第 64 回 高輪築堤調査・保存等検討委員会【全体会】

5・6 街区の高輪築堤跡の文化財的価値及び保護措置について (5)

第 62回本委員会での委員指摘事項に対する回答

T.P.+4.2
GL T.P.+3.33
T.P.+2.18
T.P.+1.47

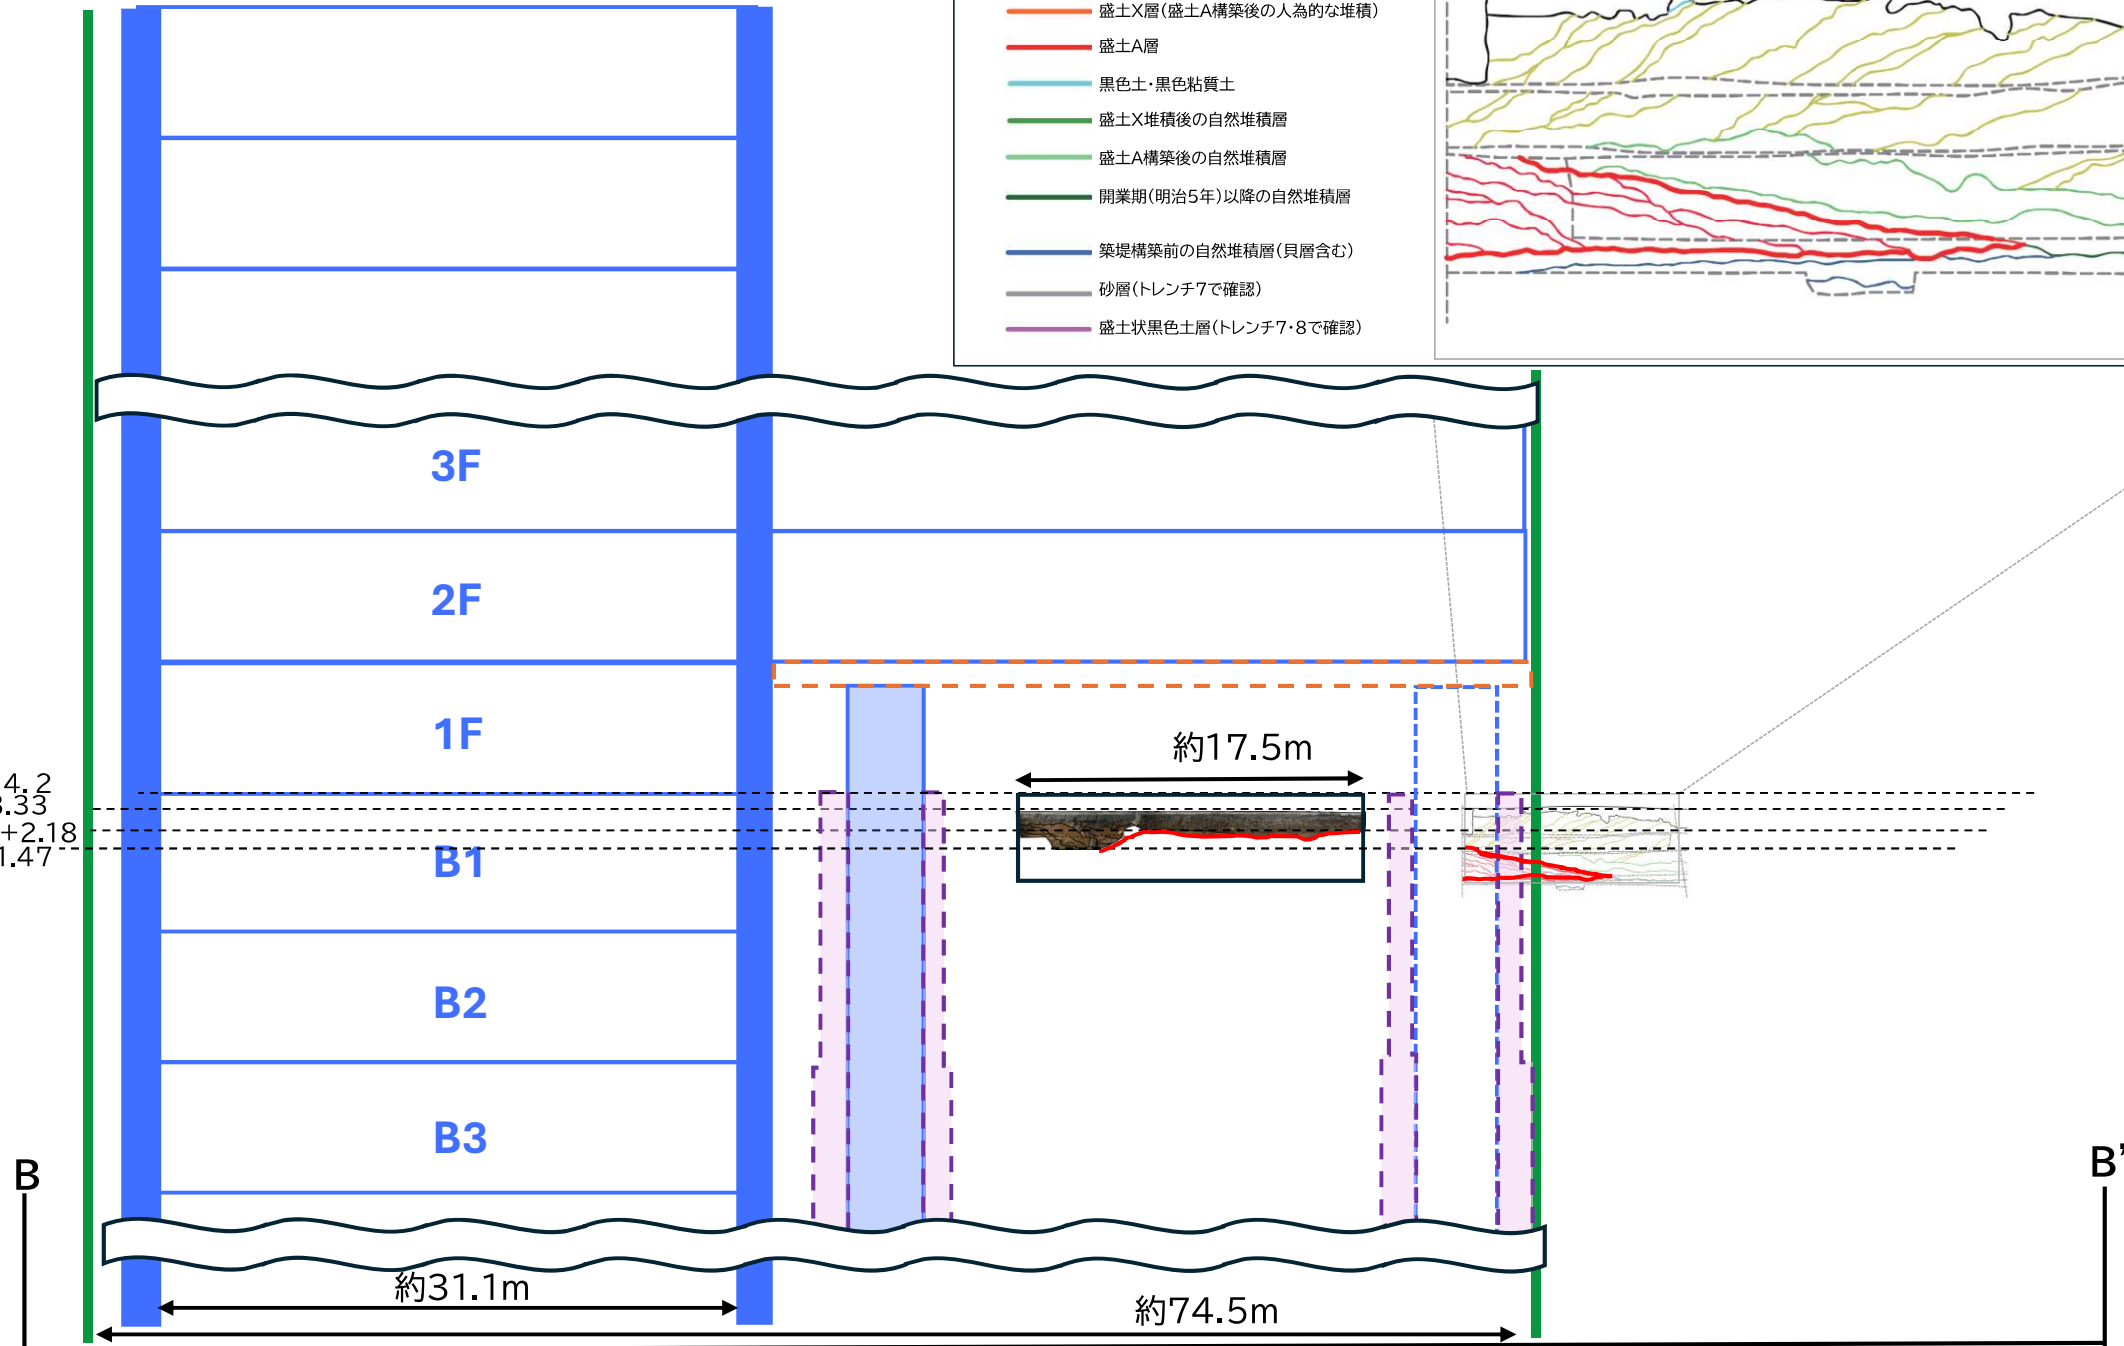
指摘①

「5街区の断面図において、築堤の西側に支持杭、構真柱を設け2階～4階までを大スパンで支える構造形式は成立しないのか。」

添付下図のとおり、第54回委員会資料6-5～6-7でご説明申し上げたケースを想定されたご質問であったと認識しております。当時もご説明のとおり、西側には京急線用地がある位置関係において、当社用地内に構真柱を収めようとする、築堤に支障せざるを得ない開発計画となります。また、薬液注入等により築堤の劣化も課題と考えております。

- ・敷地形状及び建物構造上、隣接地(京急線)の支障が前提
- ・大規模機械式駐車場が配置できず、平面駐車場を地下深くに整備せざるを得ない

- 施工方法により築堤の破損が生じる
- 築堤の劣化が生じ、良好な保存環境確保に課題
- 工事費が膨大
- 建物収益床の棄損
